Bordeaux, le 19 janvier 2026

Avis du CONSEIL SCIENTIFIQUE DE L'ESTUAIRE DE LA GIRONDE concernant
le projet d'installation d'une **ferme-usine aquacole (Pure Salmon)** au Verdon-sur-Mer

Avis du Conseil Scientifique de l'Estuaire de la Gironde

Figure 2 : Evolution du tassement depuis 2019 (source EGMS).

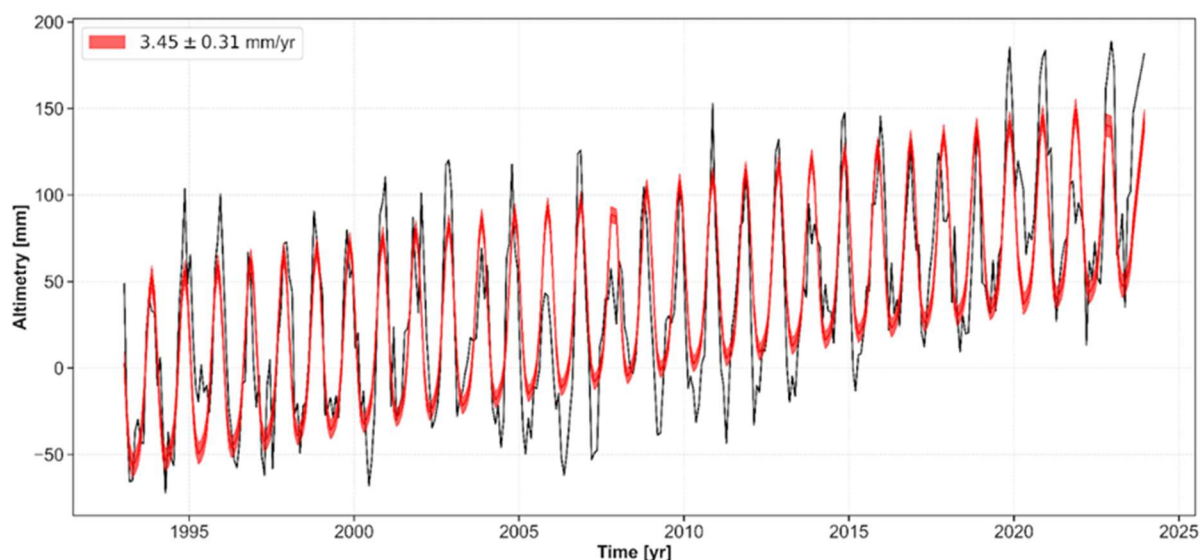
Les données EGMS (INSAR embarqué par satellite disponibles sur le portail Copernicus, <https://egms.land.copernicus.eu/>) montrent qu'au niveau du site prévu pour l'implantation du projet, la subsidence atteint 2 à localement plus de 6 mm/an (Figure 1). A l'échelle des prochaines décennies, cette subsidence va s'ajouter à l'élévation globale du niveau marin (3,5 mm/an sur la période 1995-2025 avec une accélération au cours de la dernière décennie, Figure 2) et entraîner une élévation relative qui dépassera localement 1 m avant 2100, quel que soit le scénario de changement climatique considéré.

Les observations actuelles relevées dans les documents montrent un affaissement des terrains plus ou moins prononcé en fonction des zones du site. Le tassement peut être assez prononcé en particulier dans le secteur sud du site. Il est alors nécessaire de comprendre la cause de ces observations, alors qu'aucune construction n'est

Les résultats de l'analyse combinée InSAR et GNSS à l'échelle de l'Europe montrent sur le site prévu d'implantation Pure Salmon une subsidence de l'ordre de 3 à 4 mm/an avec localement des points à plus de 6 mm/an (Figure 2).

A partir de ces constats, l'hypothèse pour expliquer les affaissements observés aujourd'hui, sans présence de construction, est que la mise en place successive de plusieurs mètres de remblais a amené une surcharge sur les terrains naturels, engendrant un tassement différentiel des terrains.

Sur cette base, on peut comprendre facilement que construire une structure sur ce site ne fera qu'accentuer les tassements observés aujourd'hui. Bien sûr, des investigations géotechniques plus poussées devront être réalisées et il existe aujourd'hui des méthodes de construction (onéreuses) permettant de limiter les tassements (fondations sur pieu en allant chercher le substratum rocheux à plusieurs dizaines de mètres de profondeur dans ce cas), mais la tendance observée parle déjà d'elle-même.

Figure 3 : Résultats des essais pressiométriques de 1971 (source Infoterre).

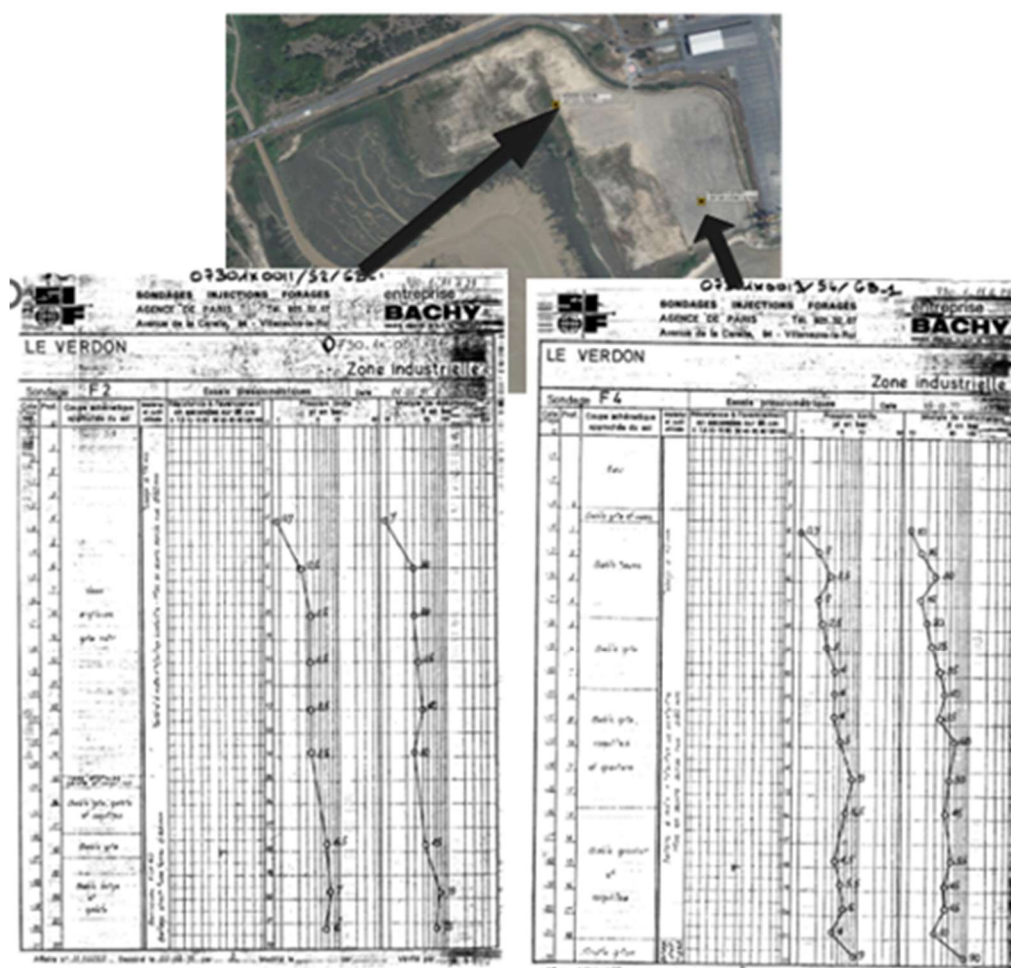
L'ensemble des données disponibles montre des caractéristiques géotechniques variables dépendant de la nature géologique des terrains. La géologie présente en effet une forte variabilité entre sondages, passant pour une même profondeur de passées sableuses à des passées argileuses vasardes. Les données géotechniques sont tout à fait en accord avec ces observations, montrant en particulier des valeurs très faibles de pression limite et de module pressiométrique dans les zones les plus argileuses, valeurs caractéristiques de zones pouvant être fortement compressibles. Ces conclusions avaient déjà été formulées dans le rapport de 2008 où l'on peut lire : « *Dans les alluvions, des passées argileuses voire tourbeuses, très compressibles, sont identifiées. Ces différents niveaux sont difficilement corrélables entre chaque sondage, leur mode de dépôt peut être lenticulaire.* »

Les deux forages complémentaires de 1971 traduisaient déjà exactement les mêmes tendances. Il est à noter que sur les deux forages, celui présentant les caractéristiques géotechniques les plus faibles se situe exactement à l'endroit où l'on observe aujourd'hui les plus fortes valeurs de tassement. (Figure 1 et 2). Il y a donc une grande cohérence entre les observations actuelles et les données à disposition.
